Teie 29.04.2025 nr 4-4/398-1

Meie 21.05.2025 nr 7.1-2/25/7053-2

Luunja vallas riigitee nr 22253 km 0,52 Salu tee bussipeatuse kooskõlastamine

Joonis nr 1. Bussipeatuse asukoht tähistatud oranži tingmärgiga.

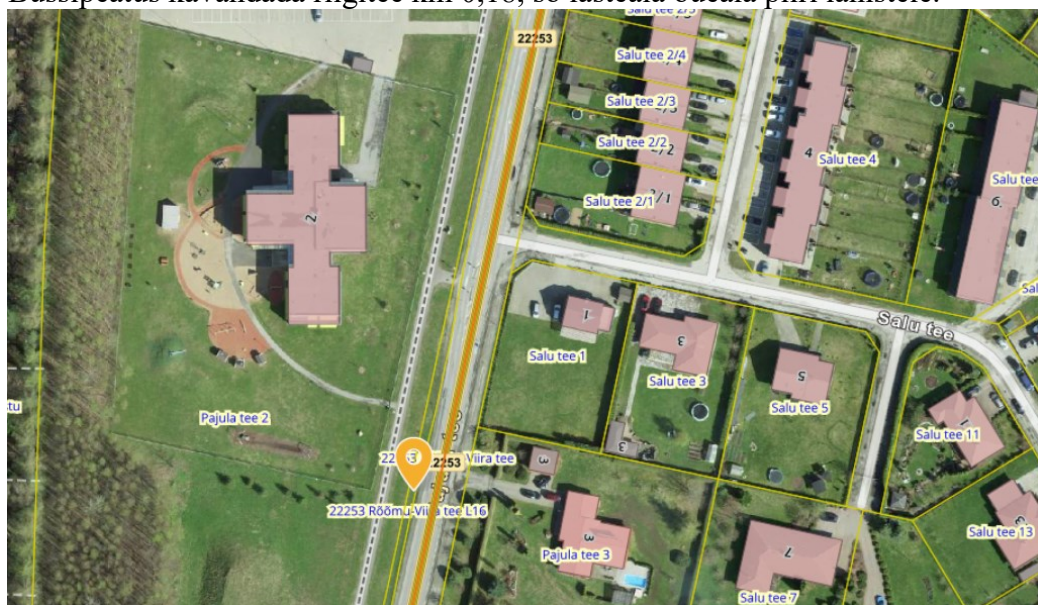
1. Bussipeatus kavandada riigitee km 0,18, so lasteaia õueala piiri lähiste.
